[討議・回答]

“明かり発破施工による超低周波空気振動の検討”への討議・回答

(土木学会論文集, No. 528 / VI-29, 1995年12月掲載)

図-1 超低周波音計算値-実測値対比図

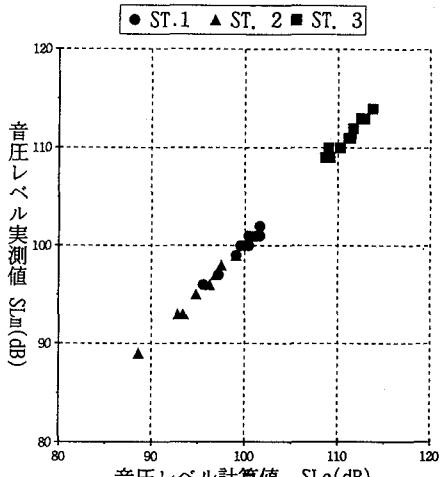
また、表に示すように低周波空気振動圧 P_a の値は、いわゆる物理的な値であるので、内容通り「片振幅の最大値」で表示されているが、その低周波空気振動圧レベルは、レベル記録でのピークレベル値を表示していると記述されている。しかし、レベル記録では、時定数がかかっていると推定されるので、片振幅最大値と差が生じると考えられる。この結果では、ほとんど一致しているので、計算によってレベル値に変換されたのではないかと推量したが如何か。また、「超低周波空気振動が観

物理的影響では、文章中で、1~3 Hzが卓越しているとのことであるが、図-1と比較すると80 dB以上あれば、「ガタツキ」が生じる結果となっている。したがって、100 dBを許容値に設定することは、高すぎるようと思われる。特に、本論文では、「心理的には、大半の人が感じるが、物理的な影響を半減できる程度」として100 dBを許容値に設定しているが、根拠が不明確ではないか。(図-7、8)からは、85 dB±5 dBに設定するのが、妥当ではないか。

(表-2)と表-2'に示した低周波空気振動圧レベル P_x (Pa)は、(図-3)にも示したとおりレベル波形再生記録のピーク値の読み取り結果である。当該地で得られた計算値と実測値との関係は図-1に示すとおり良好な関係にあるといえよう。

討議の図-1は、「木製引戸のガタツキ」についての許容値の御提案であり、一般値として理解できるが当該地にそのまま適用するわけにはいかないものと思われる。
